BERMANLAB LABORATORIO EN RAZURI - REMODELACION -

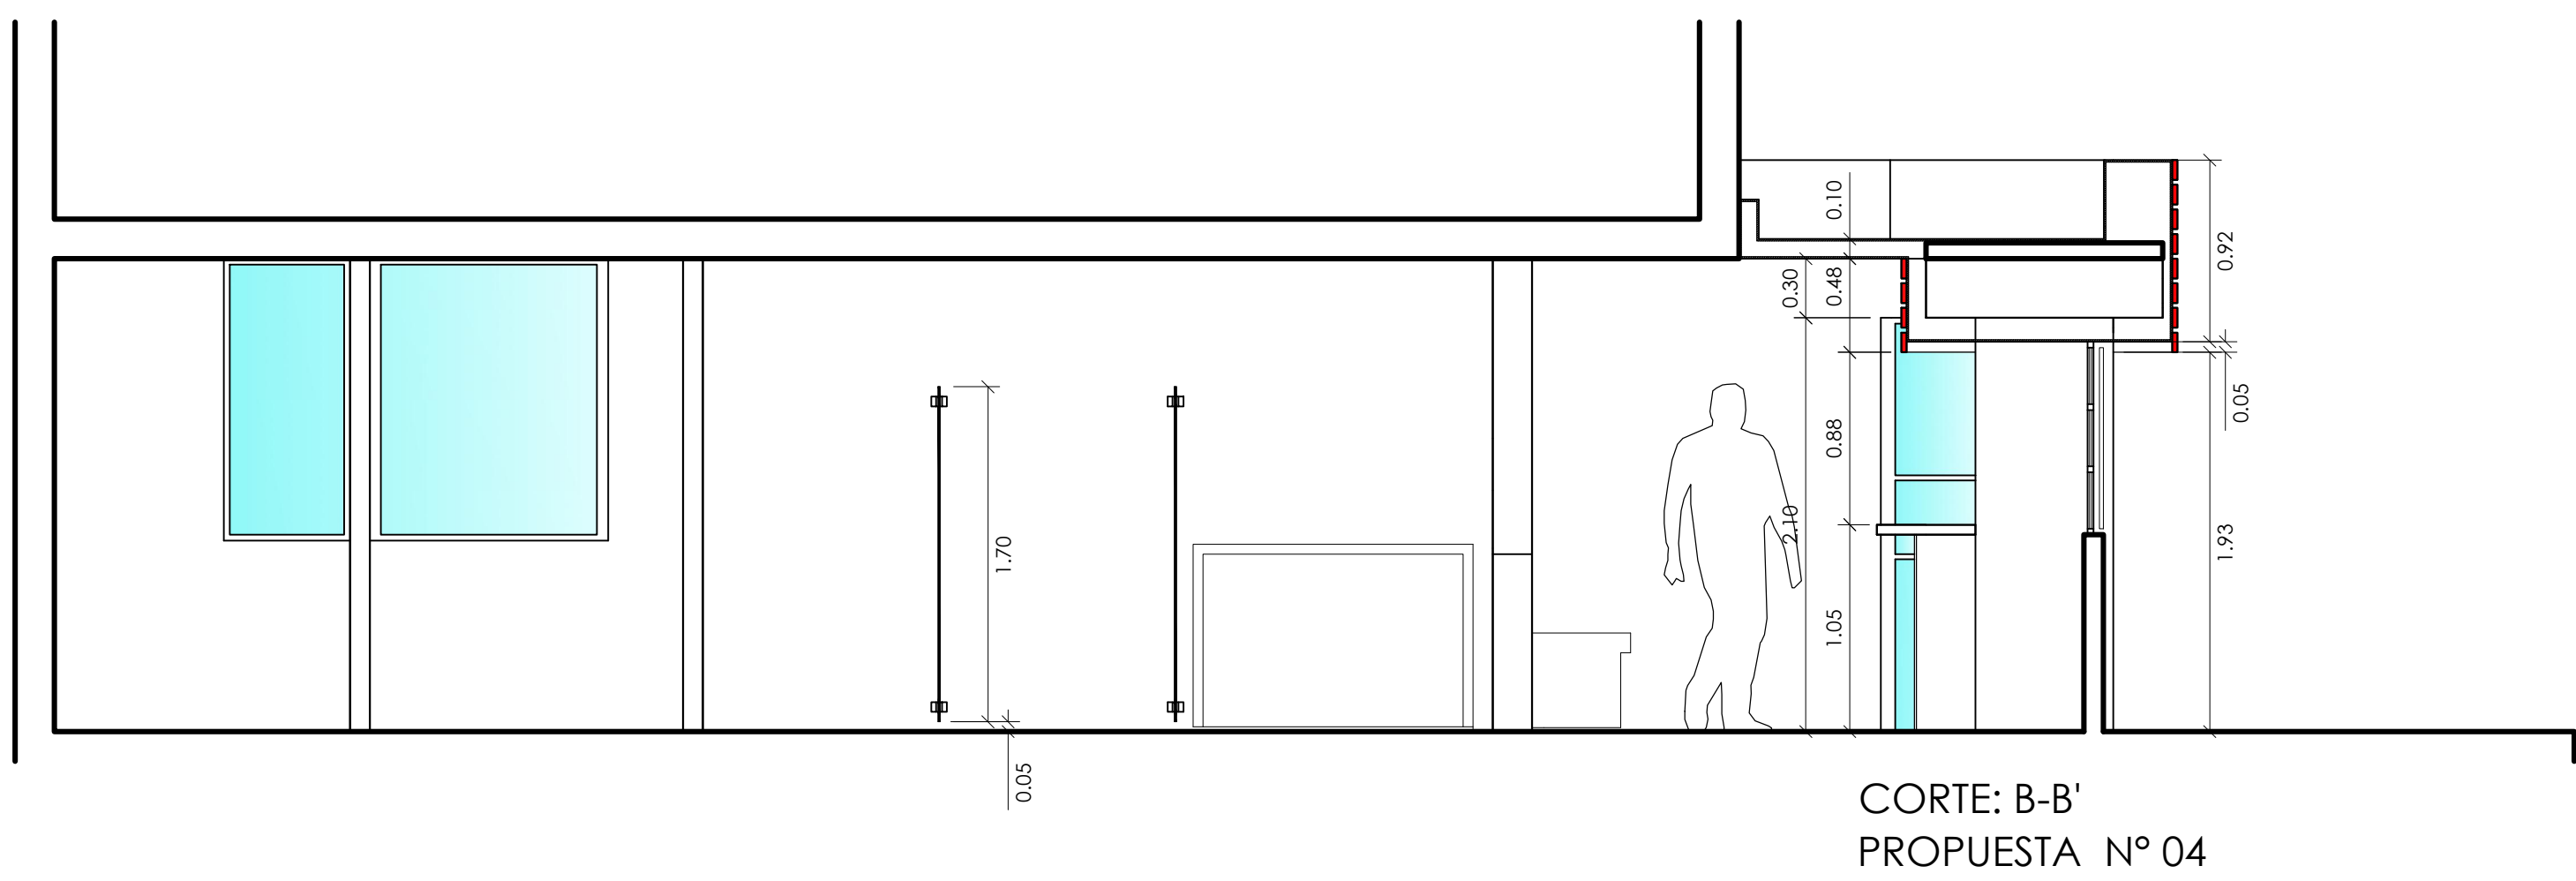
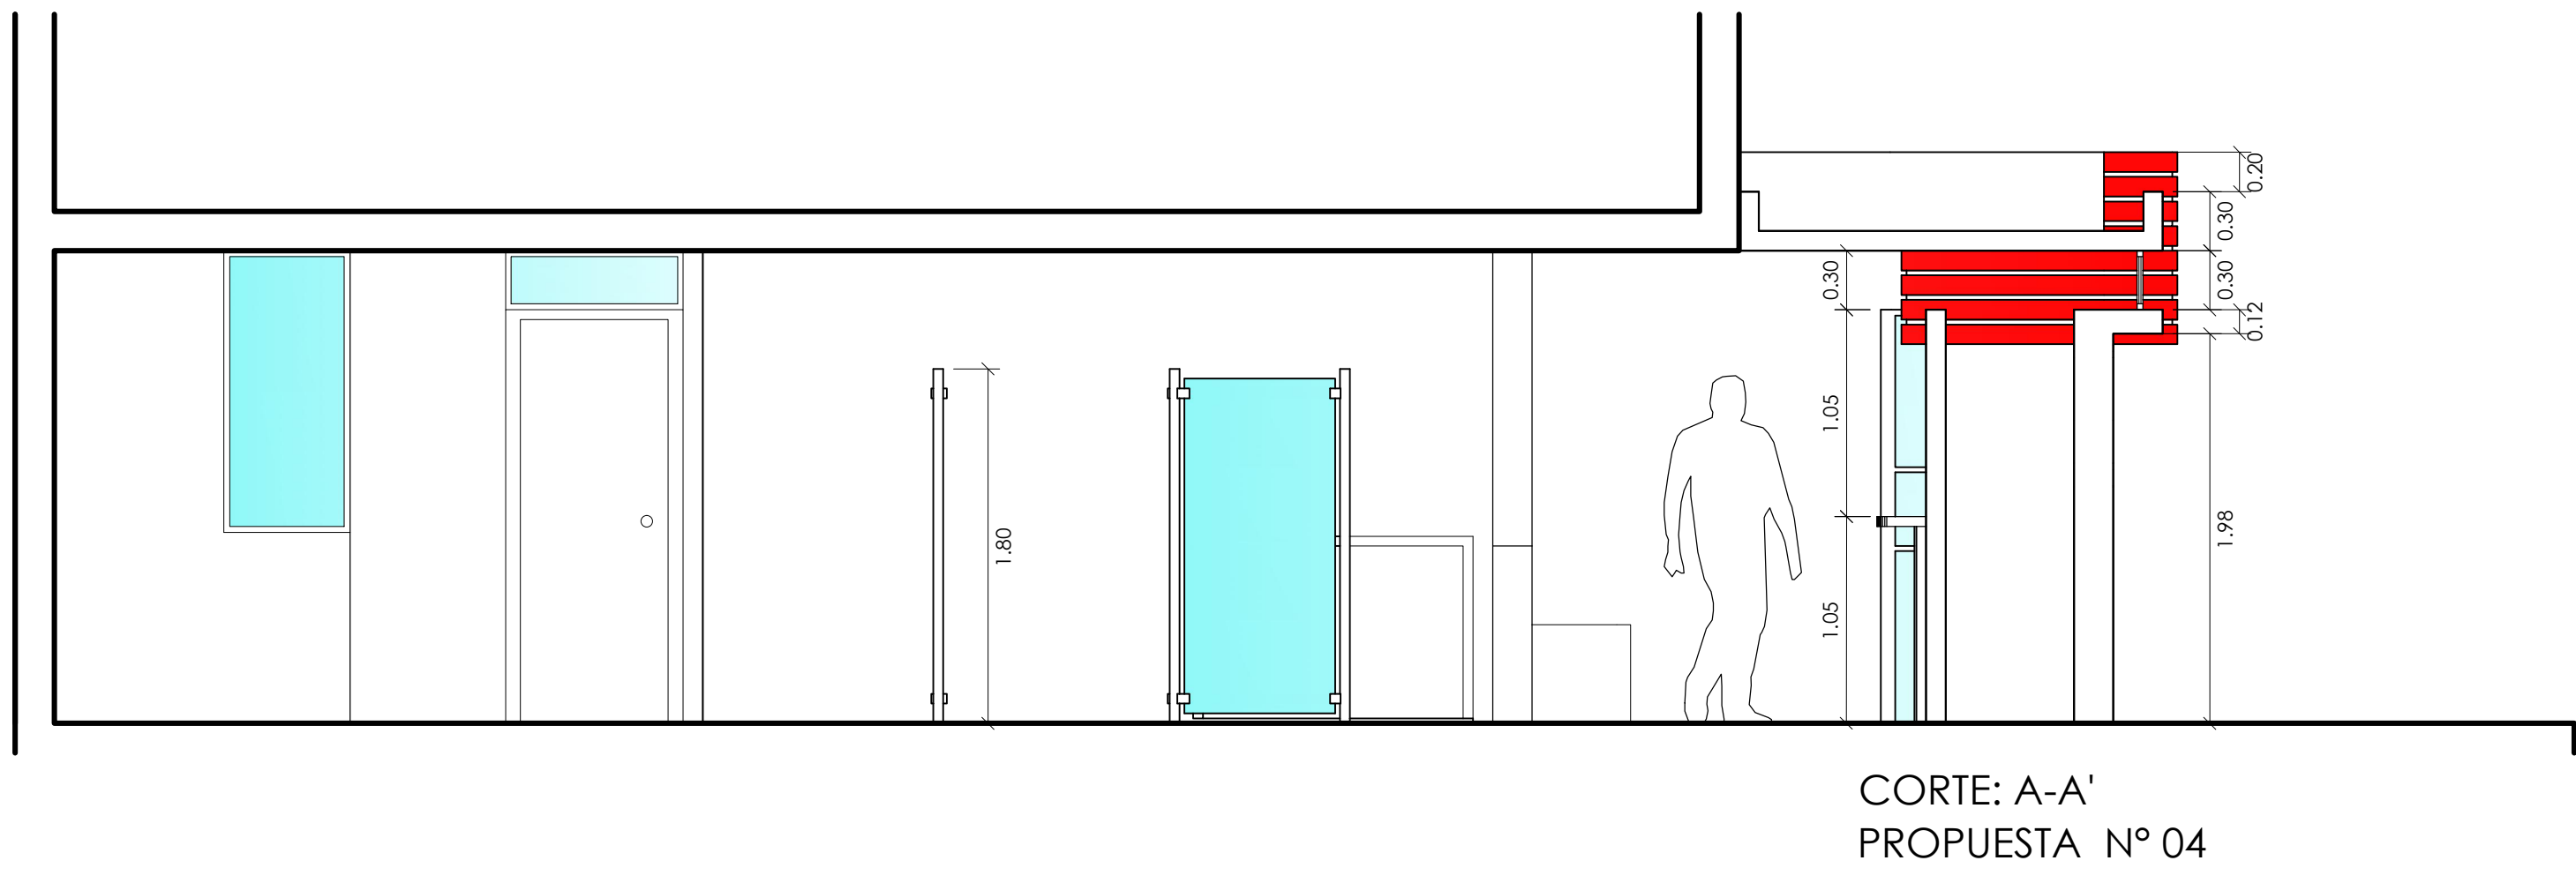
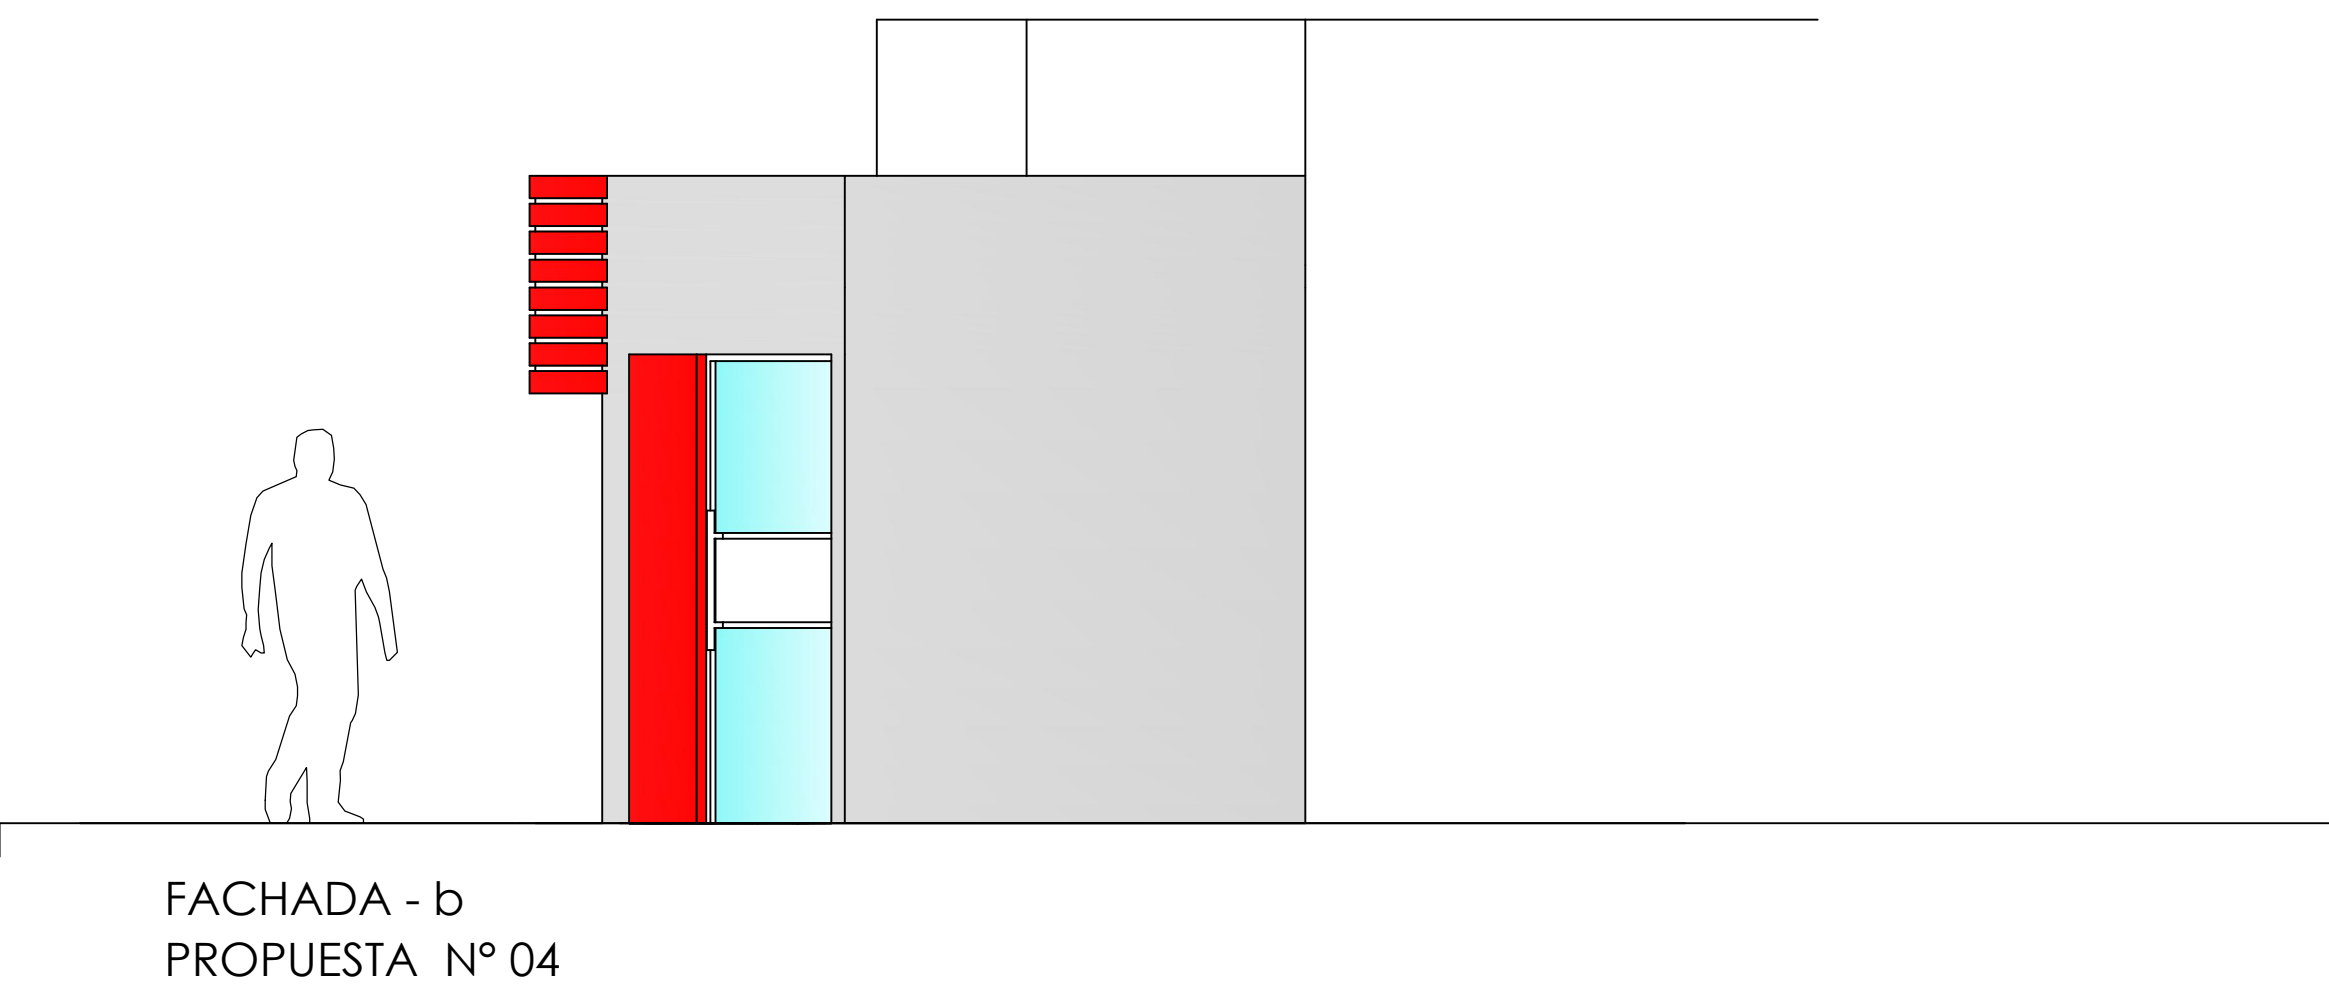
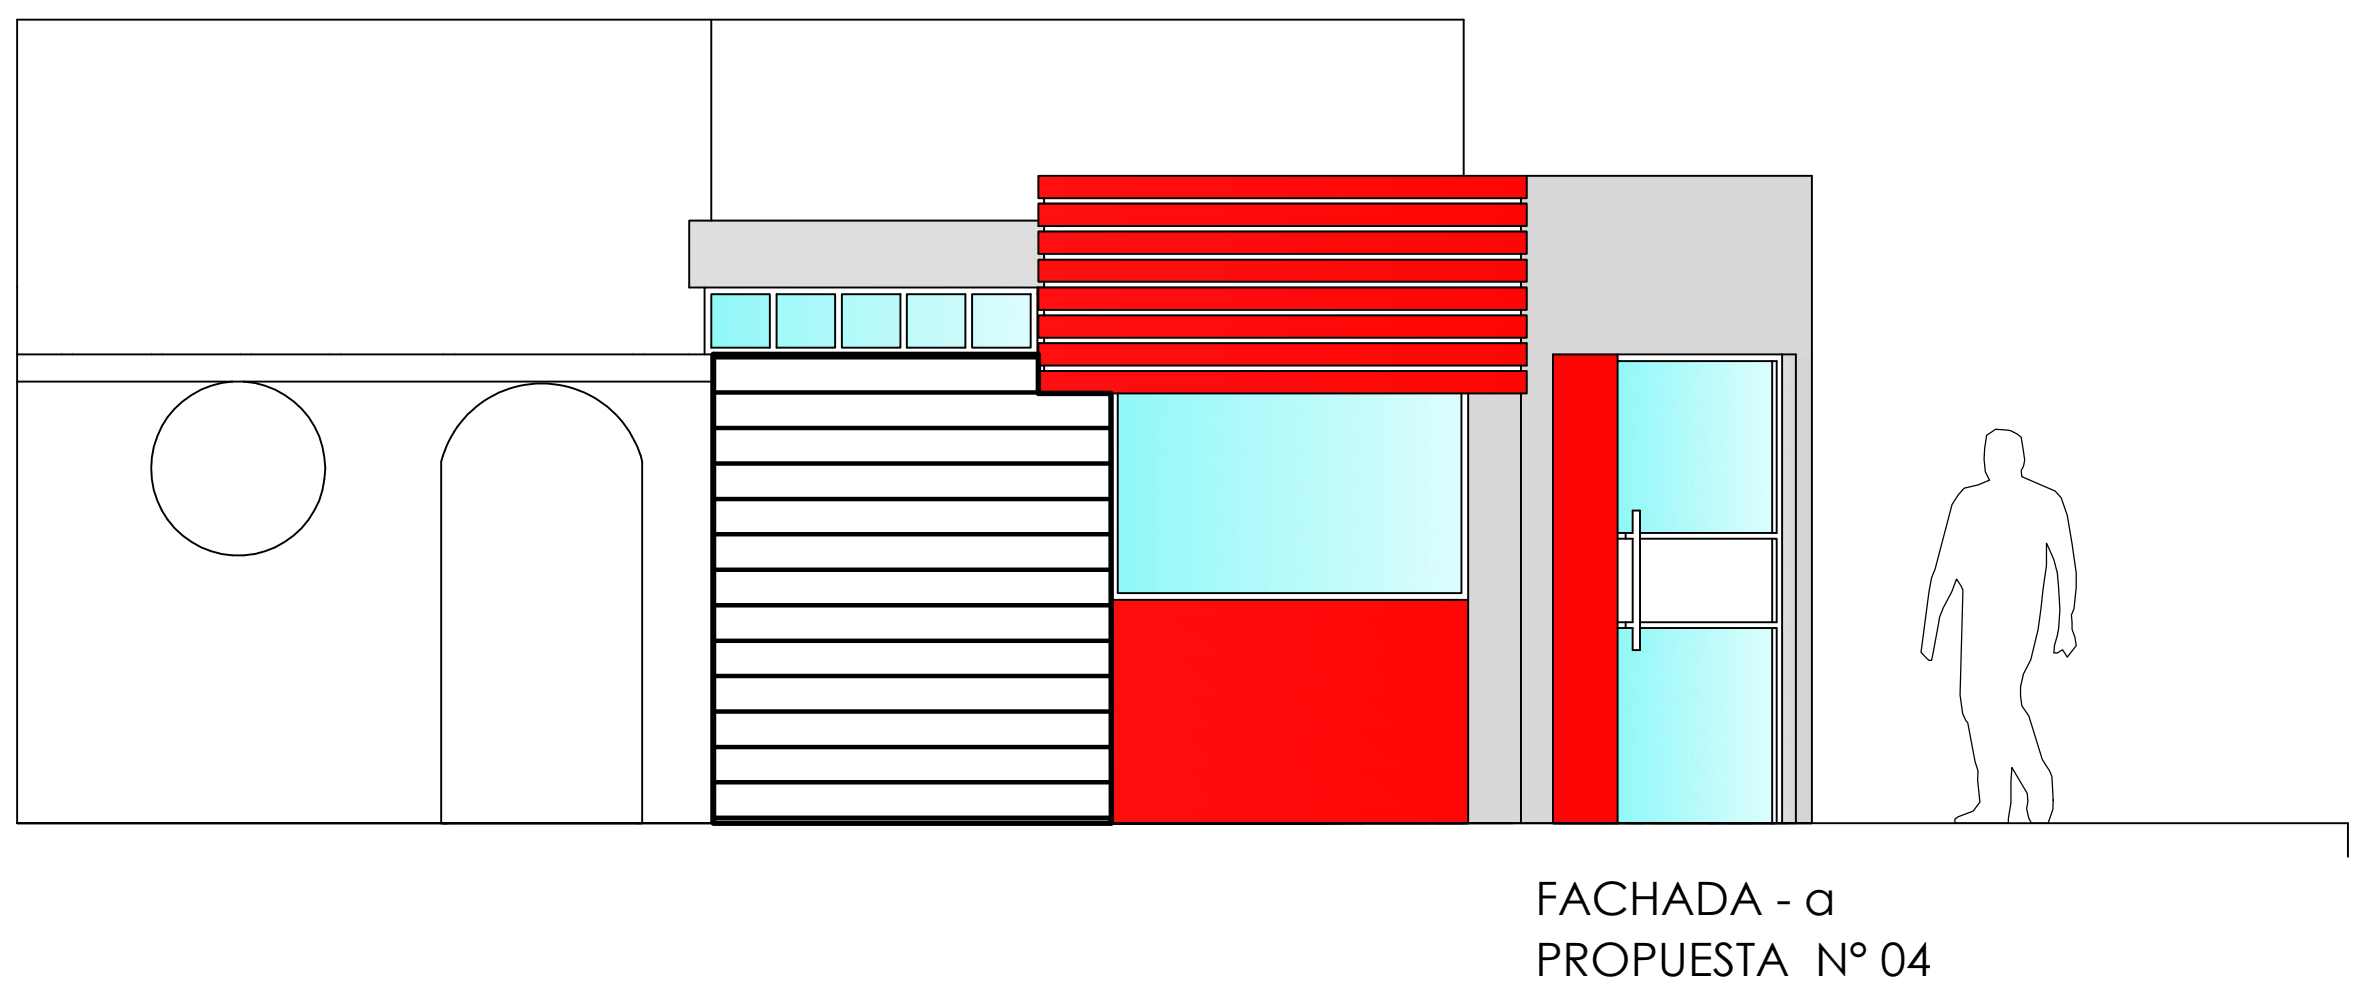
(*) Modificación de la propuesta N° 04 como alternativa de privacidad a la sala de toma de muestra con camilla, optimización del espacio, (áreas más grandes en tomas de muestras y almacén de materiales) pero pérdida de iluminación natural y percepción de un solo espacio continuo.
